DODATEK č. 3
ke SMLouvě o dílo č.379/2023

- 1.1. Objednatel a zhotovitel spolu uzavřeli dne 13. 02. 2024 smlouvu o dílo č. 379/2023, když předmětem této smlouvy o dílo jsou stavební práce „**Navýšení kapacity ZŠ Na Výsluní**“ a dále uzavřeli dodatek č. 1 dne 8. 07. 2024 a dodatek č. 2 dne 30. 10. 2024 (dále společně jen jako „SoD“).
- 1.2. Smluvní strany se dohodly v souladu s ust. § 222 odst. 4, 5 a 7 zákona č. 134/2016 Sb., o zadávání veřejných zakázek, ve znění pozdějších předpisů (dále jen „ZZVZ“), na úpravě předmětu Smlouvy o méněpráce a vícepráce podrobně specifikované v příloze č. 08 Smlouvy (Změnové listy č. 10 - 21, přičemž se jedná o změny, které nemění celkovou povahu veřejné zakázky a které byly vyvolané v průběhu realizace veřejné zakázky. Předmětné méněpráce a vícepráce jsou vyčísleny právě ve Změnových listech č. 10 - 21).

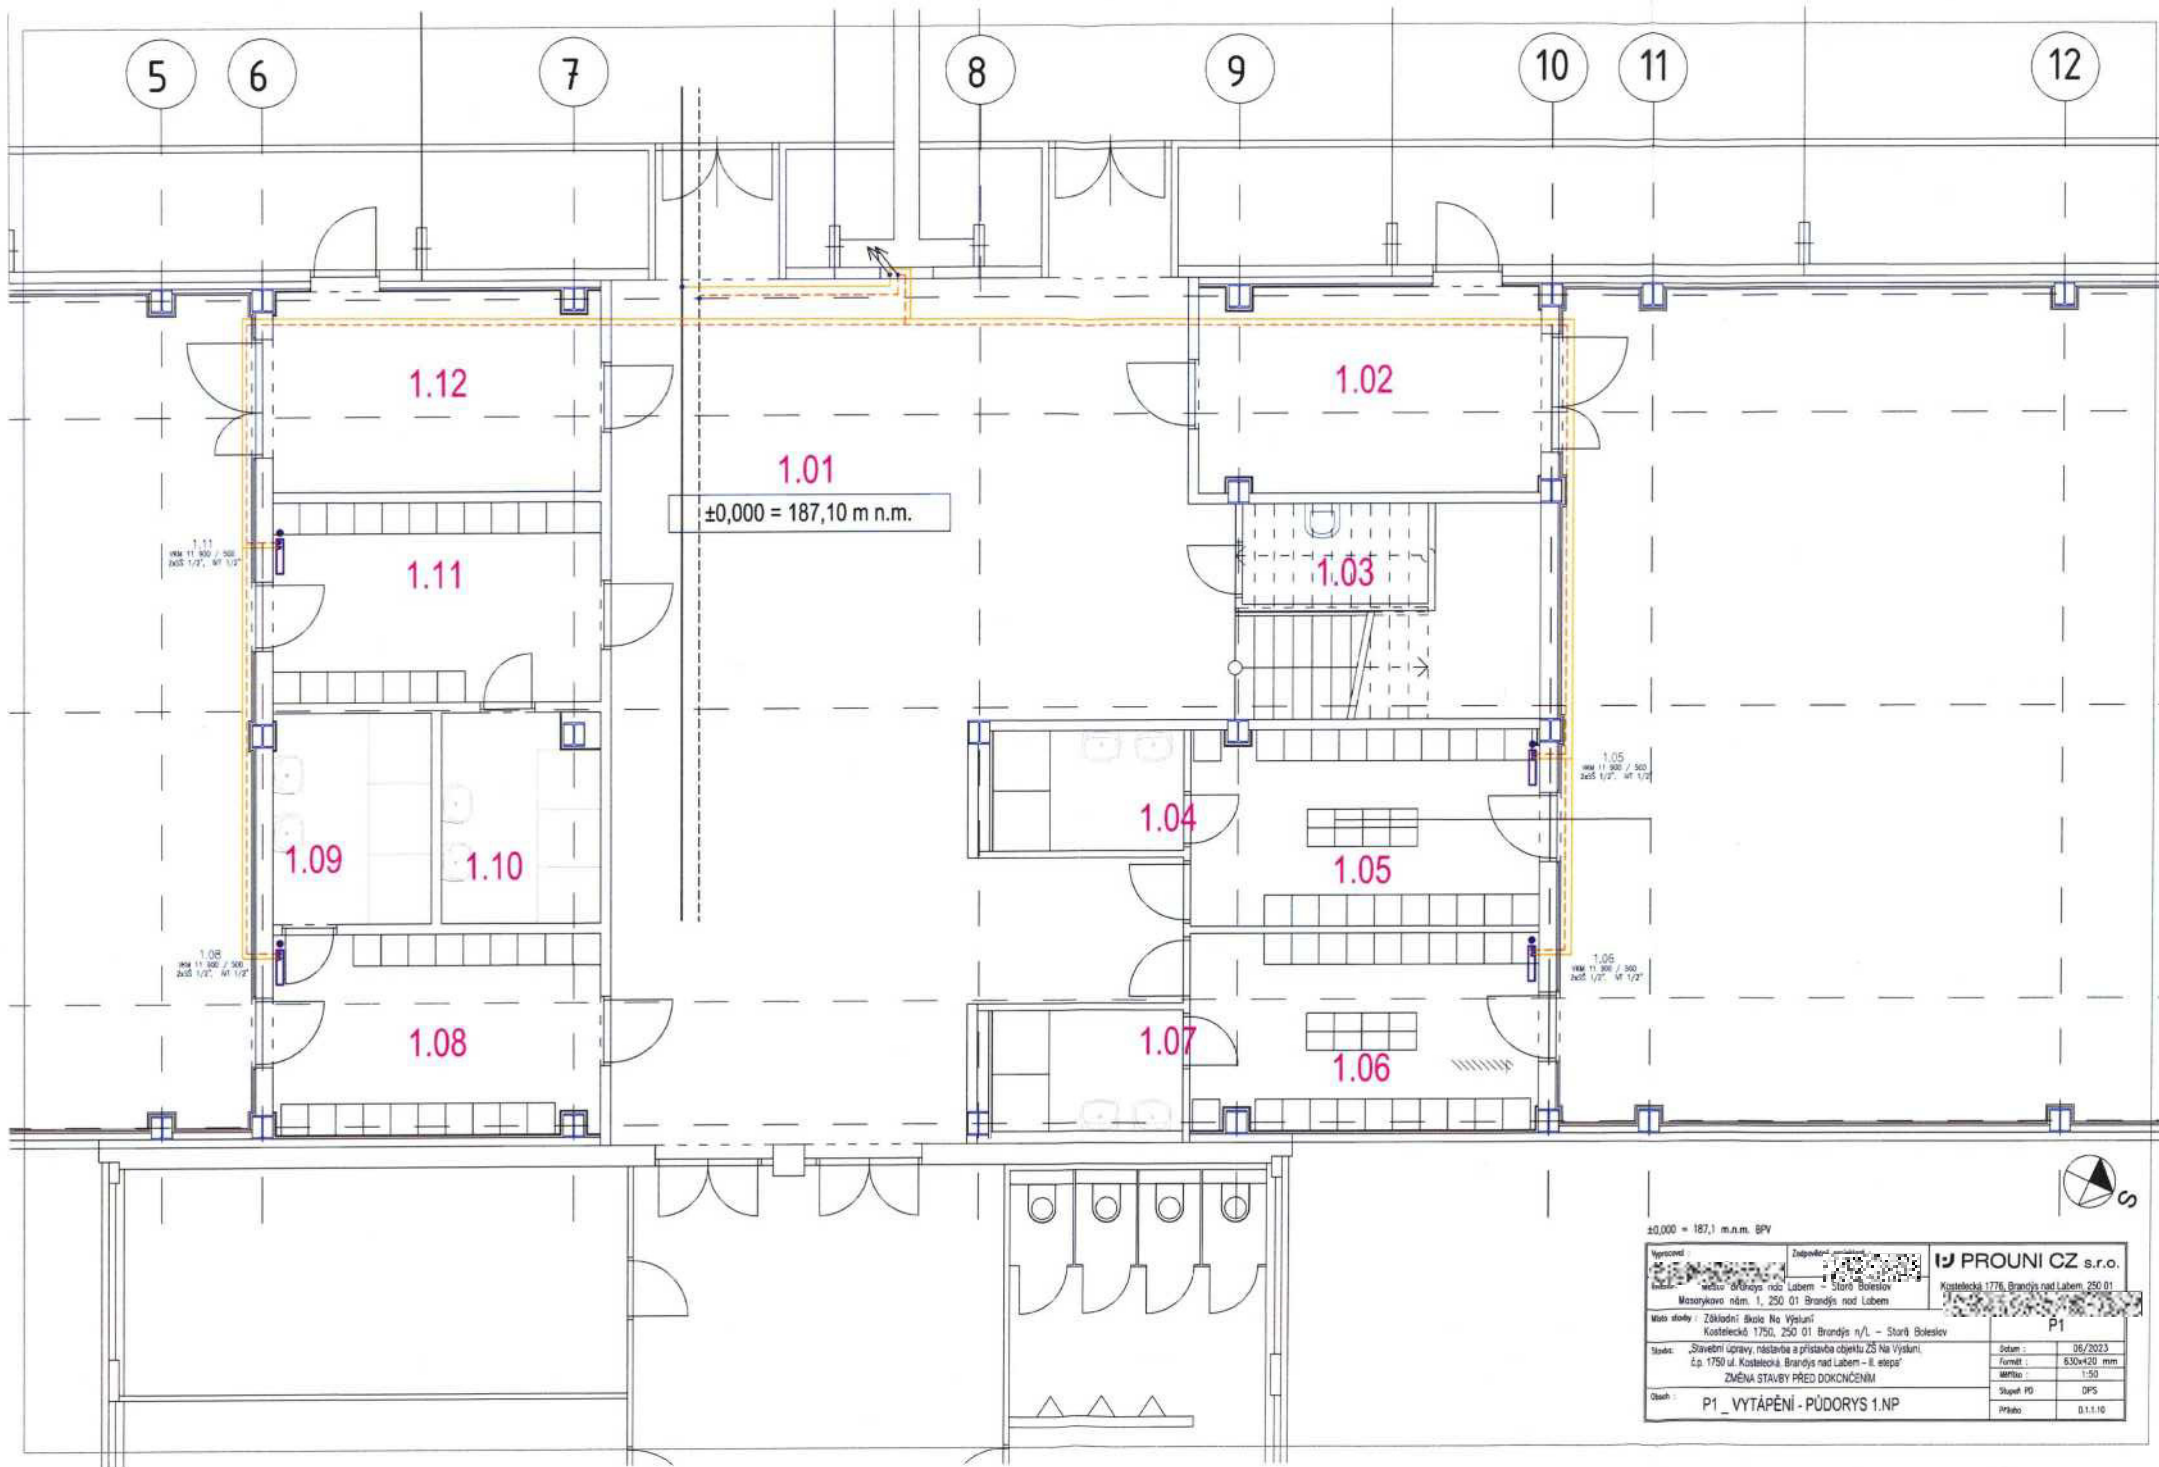
Identifikace zhotovitele:	Auböck s.r.o. Sídlo: Poříčí 247, 37382 Boršov nad Vltavou IČ 26089785		
Identifikace objednatele:	Město Brandýs nad Labem–Stará Boleslav Sídlo: Masarykovo náměstí 1/6, 250 01 Brandýs nad Labem–Stará Boleslav IČ: 00240079		
Název akce:	„Navýšení kapacity ZŠ Na Výsluní“,		
Počet příloh:	2	Počet stran příloh:	2
Předmět změny:	Doplnění oddílu Vytápění objekt P1

Dle původního návrhu byl celý objekt P1 - Přístavba tělocvičen vytápěn vzduchotechnikou. Oddíl dokumentace vytápění dokumentace vůbec neobsahovala. Na základě požadavku objednatele byly doplněny radiátory do kabinetu ve II.NP a do 4 šaten v I.NP. Ve strojovně vzduchotechniky byl proto umístěn rozdělovač topné vody, kterým je řešeno její rozdělení k jednotlivým VZT jednotkám a do okruhu vytápění.

ZMĚNOVÝ LIST: ZL 26 – DVEŘE INTERIÉROVÉ

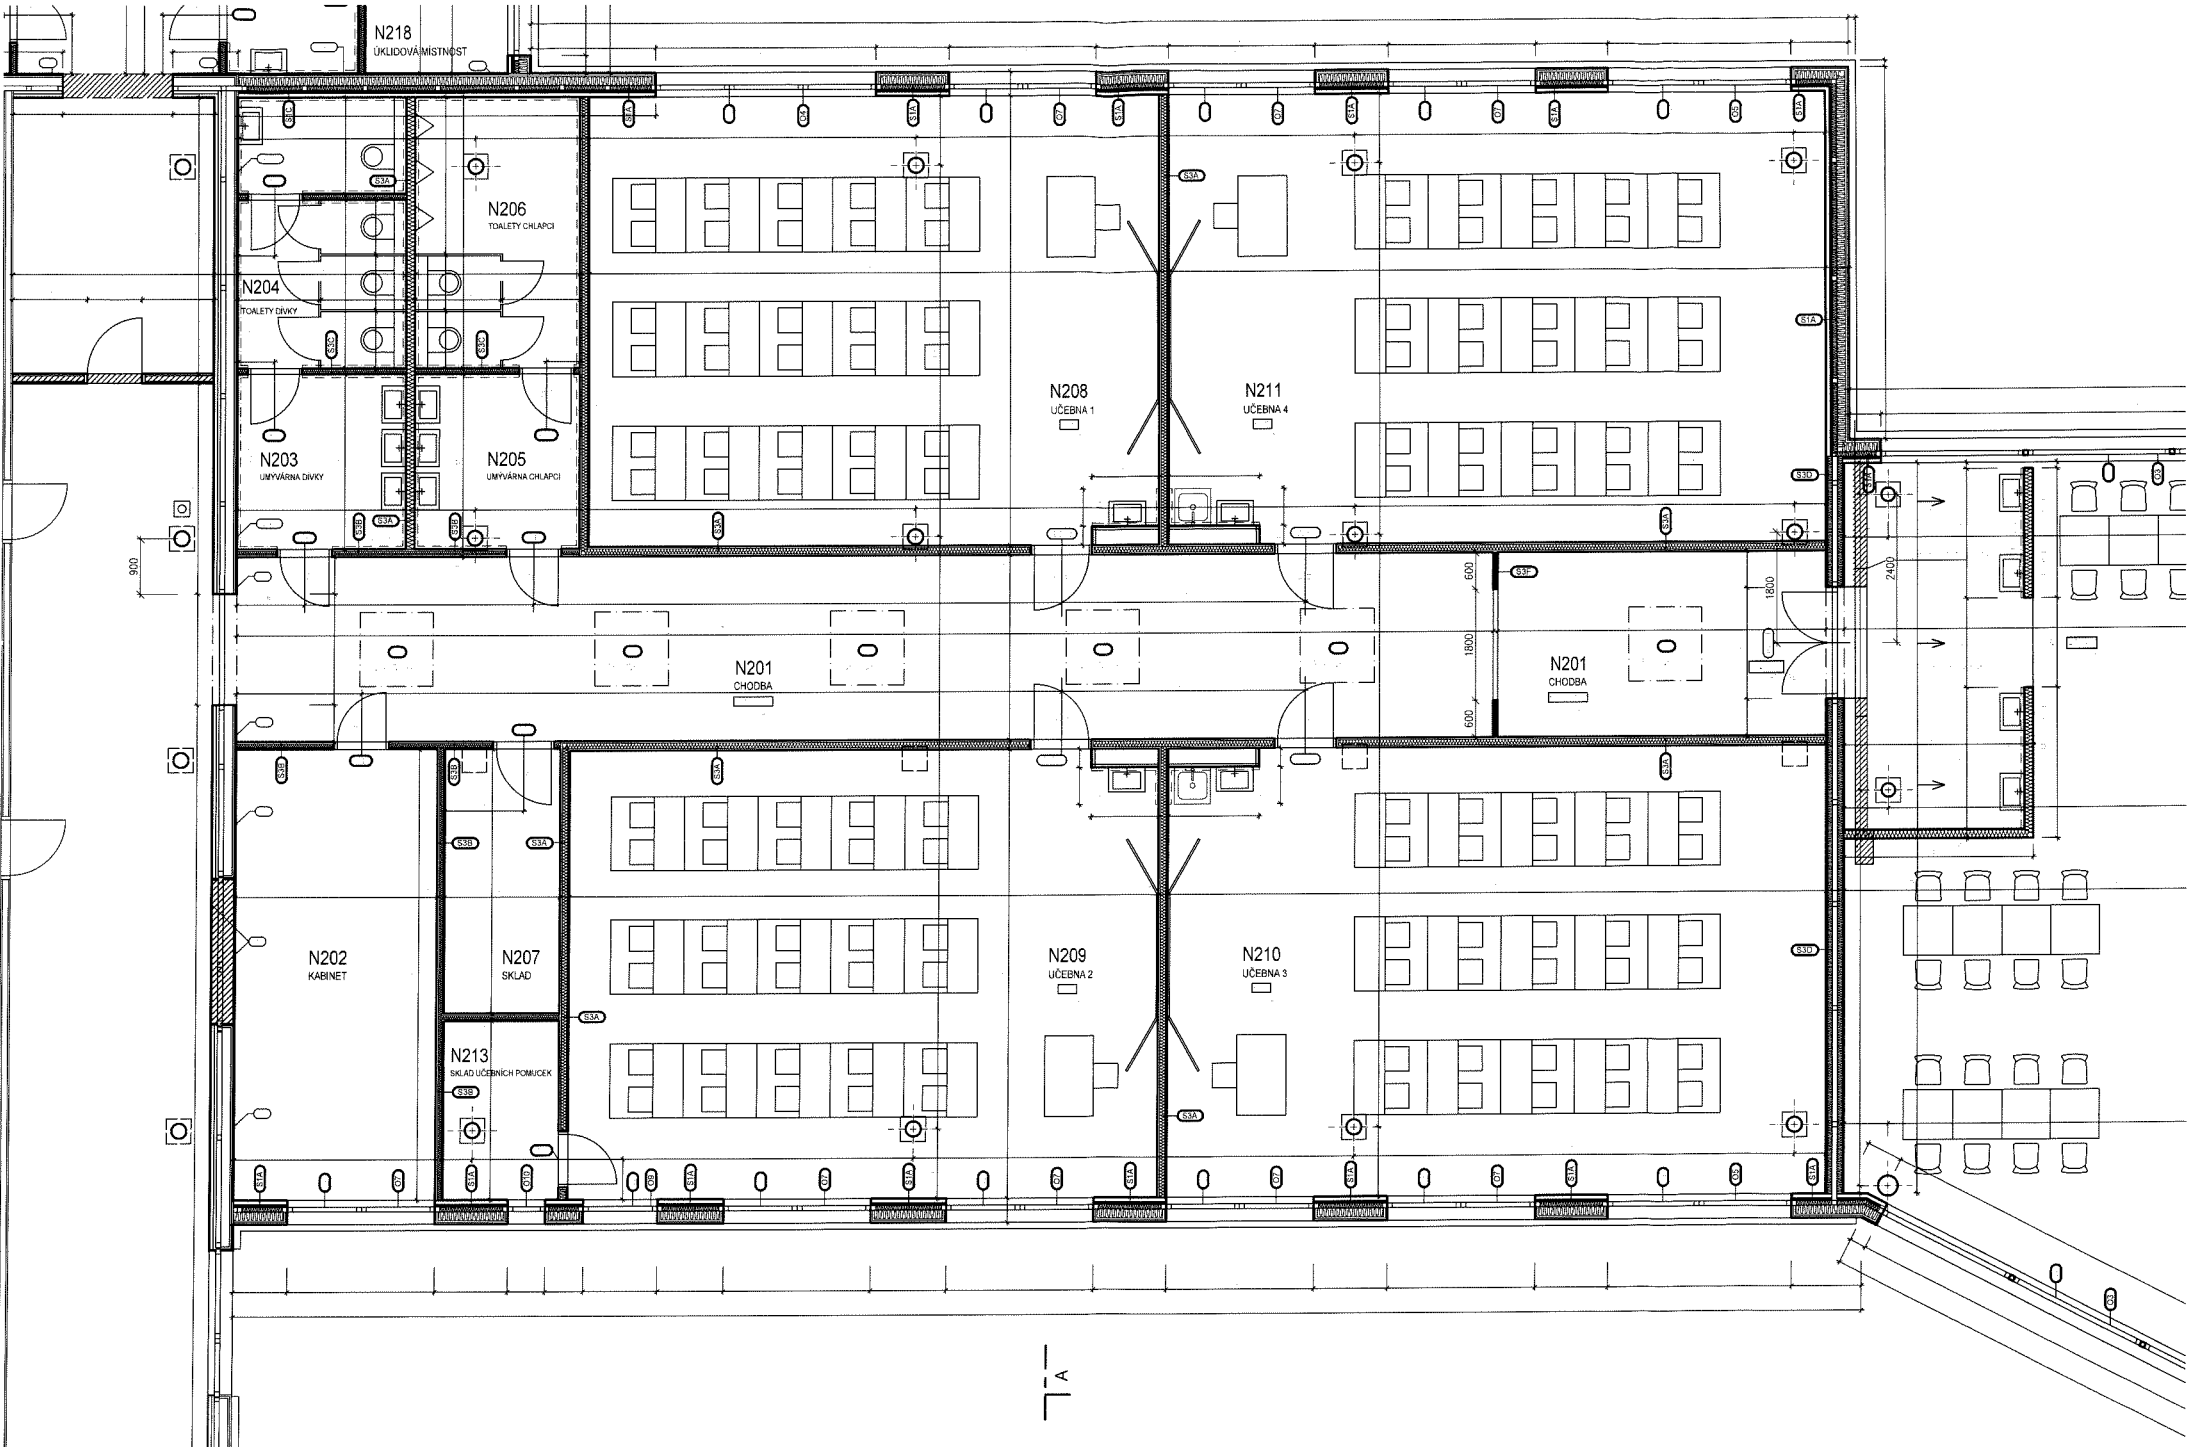
Identifikace zhotovitele:	Auböck s.r.o. Sídlo: Poříčí 247, 37382 Boršov nad Vltavou IČ 26089785		
Identifikace objednatele:	Město Brandýs nad Labem–Stará Boleslav Sídlo: Masarykovo náměstí 1/6, 250 01 Brandýs nad Labem–Stará Boleslav IČ: 00240079		
Název akce:	„Navýšení kapacity ZŠ Na Výsluní“,		
Počet příloh:	4	Počet stran příloh:	4
Předmět změny:	Dveře objekt SO 01, P1

Předmětem Změnového listu je sjednocení provedení interiérových dveří u objektu P1 ve stejném provedení jak je navrženo u objektu nástavby SO 01. Dále došlo k doplnění dvou kusů dveří do obou objektu stávajících tělocvičen. Stávající se ukázaly zejména s ohledem na parametry únikové cesty jako nevhodné. U objektu SO 01 byl vznesen požadavek na propojení učebny dílny v I.NP s prostorem skladu za výtahem. Další změny jsou důsledkem úpravy PBŘ stavby kdy došlo ke změně a posunu několika kusů požárních uzávěrů.
